AVVISO DI SICUREZZA URGENTE

Microscopi chirurgici: ARveo 8, ARveo, M530 OHX, PROvido
Identificatore FSCA: CAPA-HER-MD-22-007
Sostituzione del luxmetro nel corpo ottico M530

Heerbrugg, 13 settembre 2022
Leica Microsystems (Schweiz) AG

Figura 1: Corpo ottico Leica M530 usato su ARveo 8, ARveo, M530 OHX e PROvido

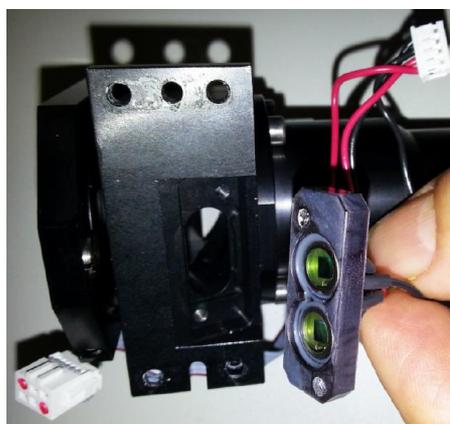
Durante i test interni, Leica Microsystems ha notato un cambiamento dei componenti nei fotodiodi all'interno del corpo ottico di M530 (vedere figura 1 e figura 2). I fotodiodi sono usati come luxmetri per ottimizzare il limite "BrightCare Plus" (vedere figura 3) che viene calcolato in base ai dati sull'intensità luminosa in tempo reale per compensare la riduzione dell'intensità luminosa rispetto all'età delle lampadine.

Il cambiamento del componente del fotodiodo sarà la causa di una regolazione imprecisa dei limiti di illuminazione tramite il software del microscopio chirurgico quando "BrightCare Plus" viene usato con il luxmetro.

Di conseguenza, "BrightCare Plus" con luxmetro non funzionerà secondo le specifiche definite.

In via precauzionale, Leica Microsystems ha deciso di intraprendere un'azione correttiva di sicurezza su tutti i microscopi chirurgici ARveo 8, ARveo, M530 OHX e PROvido fabbricati tra il 1° luglio 2021 e l'8 giugno 2022. La parte sostitutiva garantirà che "BrightCare Plus" con luxmetro funzionerà secondo le specifiche.

Figura 3: Descrizione della funzionalità BrightCare Plus

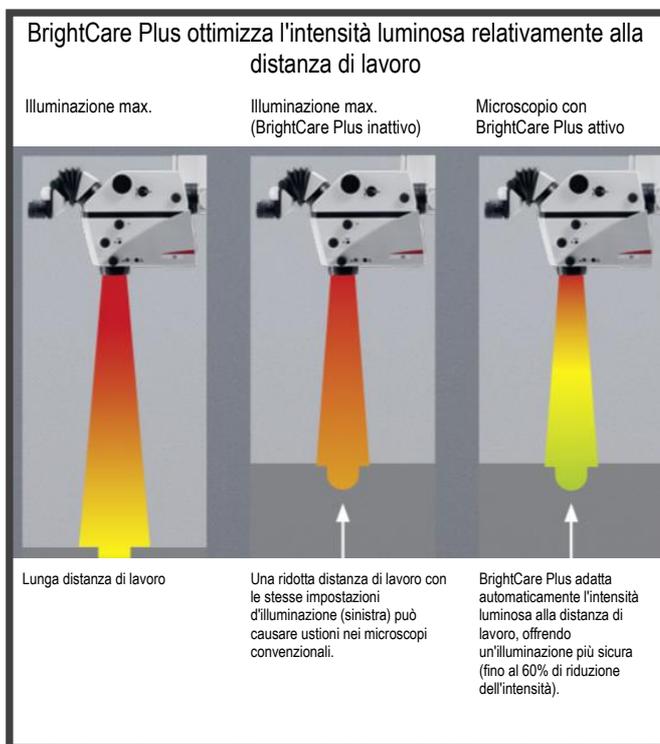
BrightCare Plus è una funzione controllata tramite software che limita automaticamente la massima luminosità in funzione della distanza di lavoro.
